***Reconstruction du pont et de la route 199
reliant Havre-aux-Maisons et Fatima
aux Îles-de-la-Madeleine***

ÉTUDE D'IMPACT SUR L'ENVIRONNEMENT

***Réponses aux questions et commentaires
du MENV et du fédéral***

Projet no : 20-3171-8818
Contrat no : 3100-00-AC01

Figure 1 Comparaison des profils de circulation au site permanent (station 199-100) et au site à l'étude (station 199-300) en 2004.

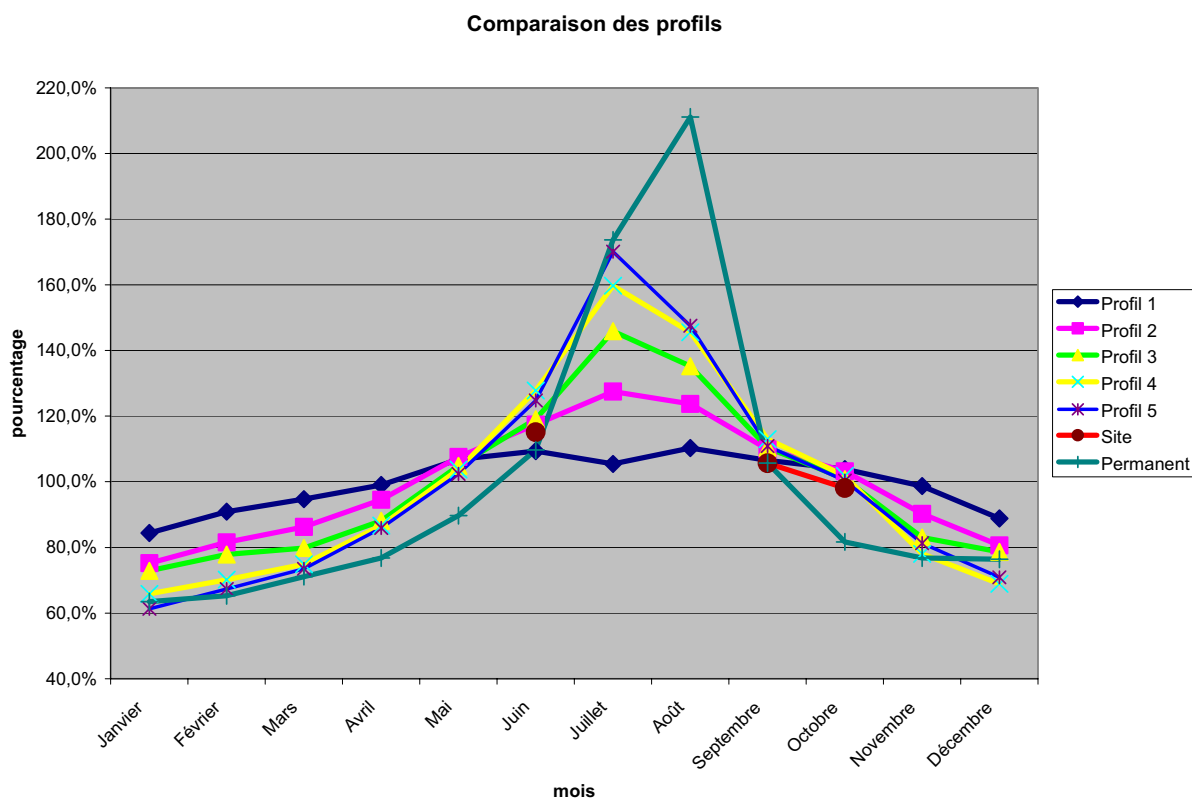
Question 2 (suite) L'étude d'impact souligne un encombrement routier problématique aux abords du pont. **L'initiateur de projet doit préciser quelles sont les données et les observations qui soutiennent cette affirmation?**

À la figure 1, différents profils types sont comparés au profil du site de comptage permanent (station 199-100 à Havre-Aubert) des Îles-de-la-Madeleine (ligne vert foncé) et aux relevés de juin, septembre et octobre 2004 au site de Havre-aux-Maisons (ligne rouge et points bruns). Le graphique montre que les points relevés au site de Havre-aux-Maisons (juin, septembre et octobre) pourraient correspondre à presque tous les profils de comparaison. Seules des données prises en juillet et en août auraient permis de déterminer avec une plus grande certitude à quel profil type correspond le site de Havre-aux-Maisons. Il aurait alors été possible de déterminer plus précisément le DJME. Par contre, si les données ne permettent pas de connaître la variation des débits durant l'année, ils permettent d'avoir une bonne certitude quant au DJMA.

Par contre, le DJME peut fortement varier. Ainsi, le DJMA en 2004 peut varier entre 5 200 et 5 300 véhicules. Par contre, le DJME peut se situer entre 5 700 à 7100 véhicules et la 30^e heure peut se situer entre 640 à 920 véhicules selon le profil attribué. Les relevés de 2004, ayant été fait en classification, nous permettent de déterminer que le pourcentage de camions est de 3 % la semaine et de 1,5 % la fin de semaine.

Figure 2 Variations journalières de la circulation en septembre 2004 au site permanent (station 199-100) et au site à l'étude (station 199-300).

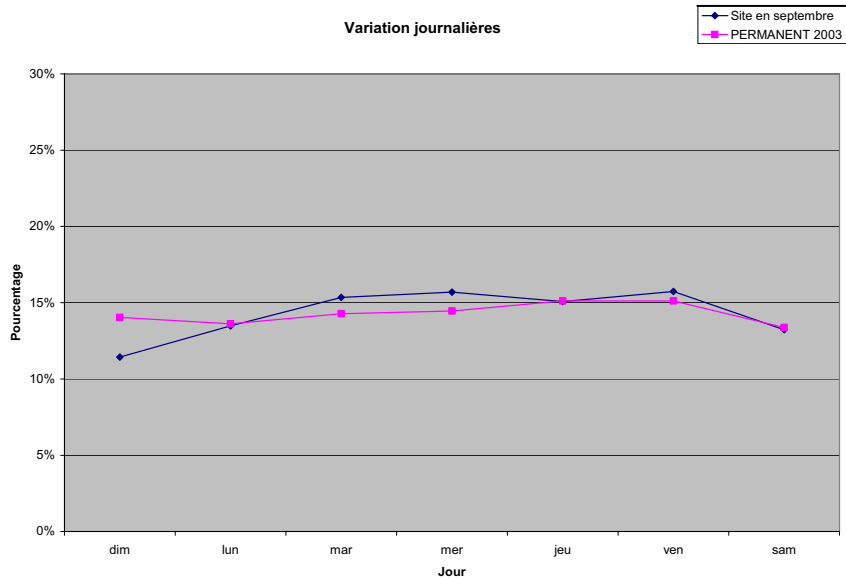
Question 2 (suite) Quel est le niveau de fréquentation de cette portion de la route 199 (selon différents moments de la journée et différentes saisons)?

Les variations journalières de la circulation sont présentées pour une semaine de comptages (figure 2). La ligne rose montre le profil du site permanent de Havre-Aubert (station 199-100) en 2003. Une légère différence entre les deux sites est constatée. Au site permanent, la variation journalière est très faible alors qu'au site à l'étude (station 199-300 en septembre 2004), la circulation en semaine est légèrement plus forte que la fin de semaine. Cette inflexion de la

circulation la fin de semaine est caractéristique d'une circulation influencée par les travailleurs. Cette donnée est confirmée par la figure 3 qui présente les variations directionnelle et horaire pour les jours de semaine à Havre-aux-Maisons qui montre la présence d'une circulation pendulaire journalière. Ainsi, une forte proportion (65 %) de la circulation se dirige vers le sud (Cap-aux-Meules) le matin et c'est 60 % de la circulation qui se dirige vers le nord le soir.

Figure 6 Évolution du nombre d'entrées de visiteurs aux Îles-de-la-Madeleine de 1975 à 2003 (Source : Plan directeur du port de Cap-aux-Meules).

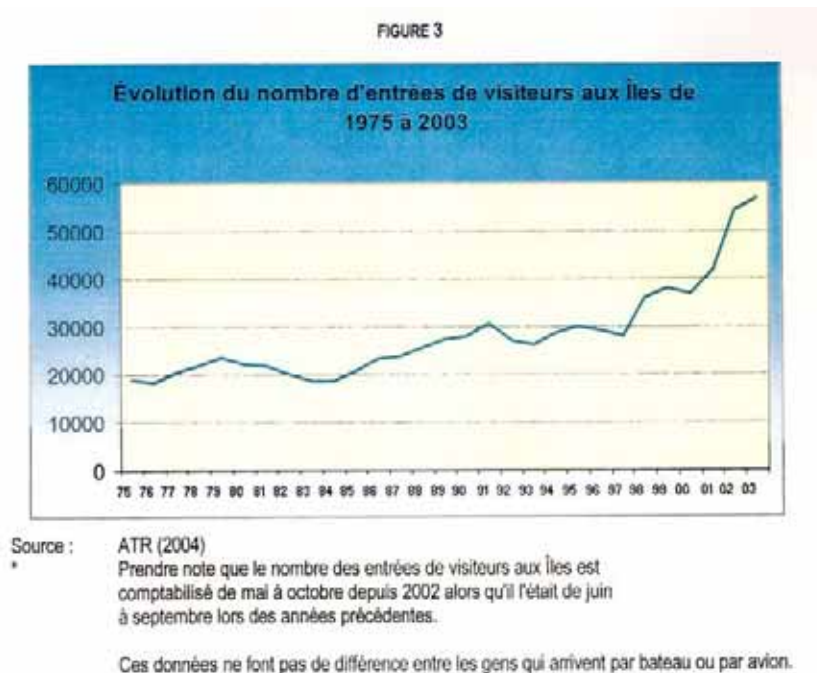
Question 3 À la page 80, l'initiateur du projet mentionne une prévision d'augmentation annuelle de la circulation de 2 %. L'initiateur de projet doit indiquer si cette prévision est valable pour la période 2004-2014? Quels sont les facteurs ou les données qui permettent d'estimer cette augmentation annuelle de la circulation?

L'affluence touristique estivale est un élément important aux Îles-de-la-Madeleine. Dans le **Plan directeur du port de Cap-aux-Meules** de juin 2004, on rapporte les données suivantes : « Le tourisme constitue le deuxième grand secteur d'activité économique aux Îles après celui de la

pêche. » Le nombre de visiteurs est passé de 18 700 en 1975 à 56 700 en 2003, avec une forte augmentation depuis 1997 (environ 28 700 visiteurs en 1997), soit une augmentation moyenne annuelle au cours des six dernières années d'environ 10 % (figure 6). Le remplacement du traversier en 1998 (Le Madeleine) par un bateau de plus grande capacité et l'ajout d'un nouveau traversier en 2002 (Le Vacancier) expliquent en partie cette augmentation. Les données concernant le nombre de passagers qui ont utilisé le traversier ont suivi sensiblement les mêmes proportions, passant d'environ 58 000 en 1997 à près de 117 000 en 2003 (tableau 10).

Cette augmentation du tourisme a forcément eu des conséquences sur les débits de circulation. Ainsi, aux Îles-de-la-Madeleine, malgré une stabilisation du nombre de ménages, les données nous indiquent qu'il y a encore une augmentation du nombre de kilomètres parcourus comme ailleurs au Québec. À cela, il faut aussi ajouter l'augmentation de l'affluence touristique.

Lors de la conception d'un élément aussi important et coûteux qu'un pont avec une durée de vie relativement longue, il est important d'être prudent dans la prévision de la demande. En conséquence, considérant l'ensemble des données disponibles, il est jugé pertinent de considérer une augmentation annuelle de 2 % pour les 10 prochaines années. En fait, 2 % représente une augmentation faible du débit puisqu'il faudrait, à ce rythme, 35 ans pour le doubler.

Figure 7 Modèles reliant le taux d'accidents au rayon d'une courbe.

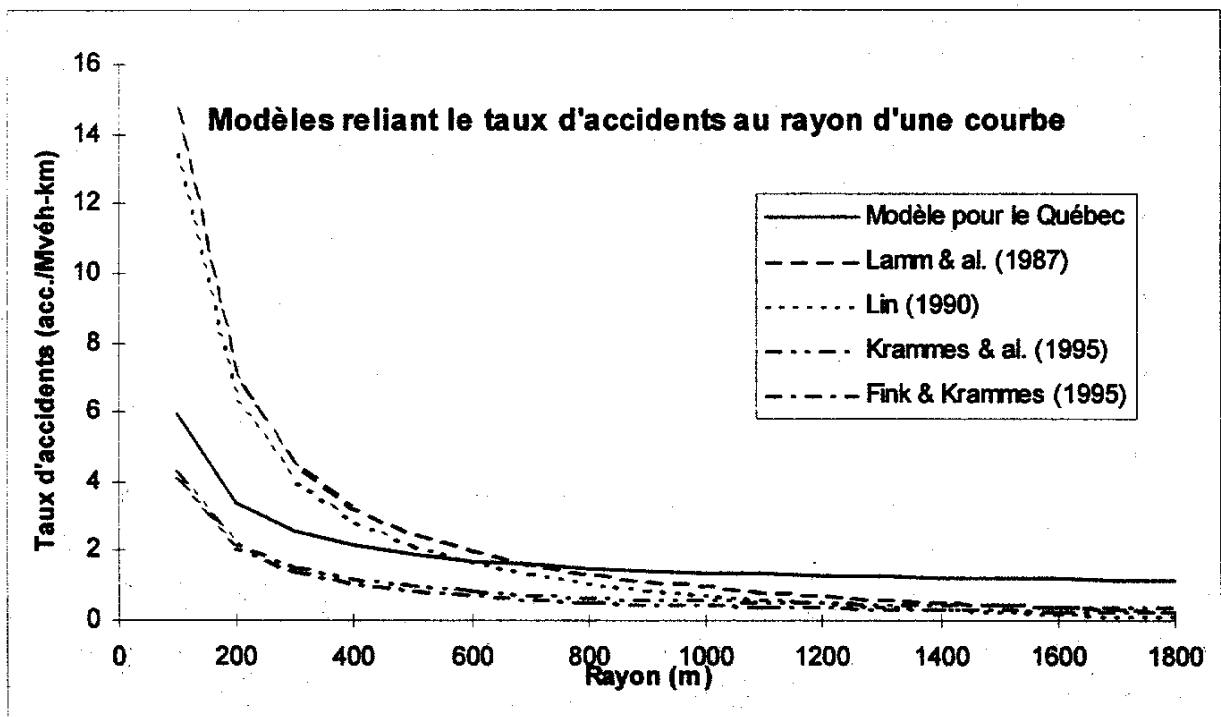
Question 5 L'initiateur de projet mentionne que le taux critique d'accident est de 1,44 acc./Mvéh-km. Afin de pouvoir porter un jugement sur les risques d'accident réels plus élevés pour cette section du réseau routier, **l'initiateur de projet doit indiquer le taux d'accident pour cette portion de la route 199? Quelle est la situation (taux d'accident/taux critique) pour les autres portions du tronçon dans la zone d'étude restreinte? Quel est le nombre d'accident dans la zone d'étude restreinte? Quelle est la répartition des accidents selon leur gravité (matériel, blessés, mortels)?**

Même si la zone immédiate du pont présente un taux d'accidents plus faible que le taux critique, celui-ci, comme le démontre les deux accidents mortels, présente un danger potentiel élevé en raison des deux courbes très prononcées sur les deux approches. Rappelons que les deux courbes aux approches du pont ont respectivement 143 m et 101 m de rayon. Selon une étude québécoise^[1], le taux d'accidents augmente de manière significative lorsque le rayon d'une courbe est inférieur à 300 m (tableau 13 et figure 7). Ces éléments confirment qu'il est fortement souhaitable d'améliorer les courbes aux approches du pont.
